Přehledový list připomínek v lokalitě 343 / Žvahov

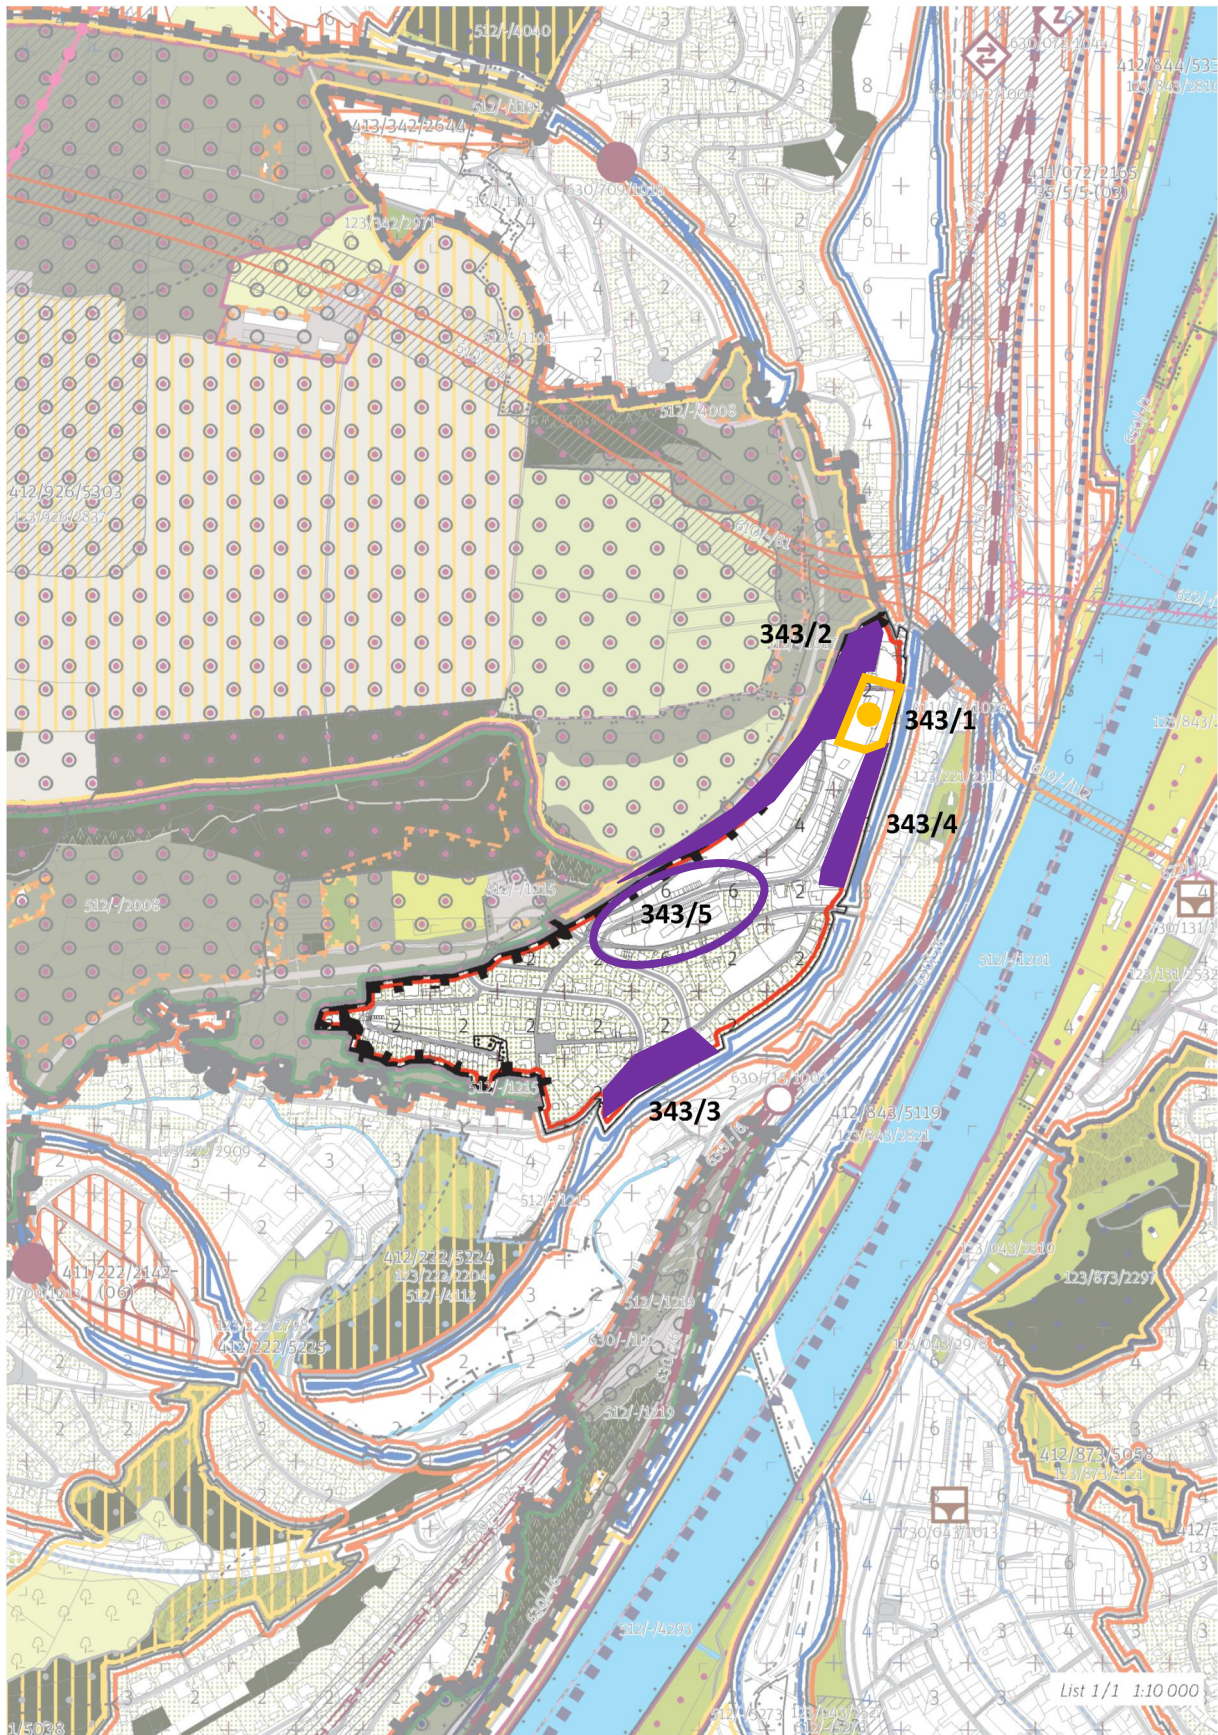
Vymezení plochy veřejného vybavení – areál Střední školy umělecké a řemeslné. Tato připomínka je zásadní.

Odůvodnění: Vymezení plochou jasněji vymezuje reálnou zastavitelnost území a lépe ochraňuje stávající využívaný školní areál Střední školy umělecké a řemeslné. Vymezení plochou v rozsahu odpovídajícím stávajícímu areálu školy. Označení stávající OV z koordinačního výkresu 03 je nutné prospat také do základního výkresu 02 a tedy i do KLZ.

Zajistit nezastavitelnost u západní hranice území – pod tratí Pražského Semmeringu. Tato připomínka je zásadní.

Odůvodnění: Cílem je zajistit nezastavitelnost zelených svahů těsně pod žel. Tratí - Pražským Semmeringem. Ve stávajícím ÚP je zde ÚSES, ZMK a celoměstský systém zeleně. Nezastavitelnost vyřešit posunem hranice zastavitelného území nebo doplněním nestavebního bloku – např. městské parkové plochy lesní /zahradní v rozsahu ZMK dle stávajícího ÚPn.

Stabilizovat stávající stav území nad Zlíčovským zámečkem. Tato připomínka je zásadní.

Odůvodnění: Jde o území, kde byl ve stávajícím ÚPn ÚSES, ZMK a celoměstský systém zeleně, jedná se o pohledově exponovaný svah nad Zlíchovem a zachování tohoto charakteru je žádoucí. Ochranu území zajistit vložением nestavebního bloku – např. městské parkové plochy lesní /zahradní.

Stabilizovat stávající stav území u ul. Výhledová. Tato připomínka je zásadní.

Odůvodnění: Jde o území, kde je parková plocha i nyní, pro její ochranu je třeba vložit nestavební blok např. městské parkové plochy lesní /zahradní.

Upravit stanovenou podlažnost v lokalitě „Nad Zlíchovem“. Tato připomínka je zásadní.

Odůvodnění: Uvedených 6 pater neodpovídá skutečné zástavbě v lokalitě a s ohledem na stanovený charakter 06 - struktura zahradního města je adekvátní výšková hladina max. 4 RNP.

Vypustit z výkresu 02 rastr Výškové regulace, ponechat jako informativní ukazatel ve Schéma 03. Tato připomínka je zásadní.

Odůvodnění: Výšková regulace je nepřesná a neumožnila by na mnoha místech ani realizaci již existujících objektů. Výšková regulace pomocí čtverců 100 x 100 m je v území stabilizované lokality s jasnými objemy budov nadbytečná a nepřesná - zavádějící. Výšky hrubého rastru mnohde neodpovídají skutečné hladině. Pravidla pro dostavbu proluk či přestavbu stávajících objektů dostatečně jasně definují výšky existujících objektů a index využití lokality. V transformačních a rozvojových plochách je naopak žádoucí zpřesnit výškovou regulaci a umožnit definování budoucí využitelnosti území (jako období dříve/nyní užívaného KPP).
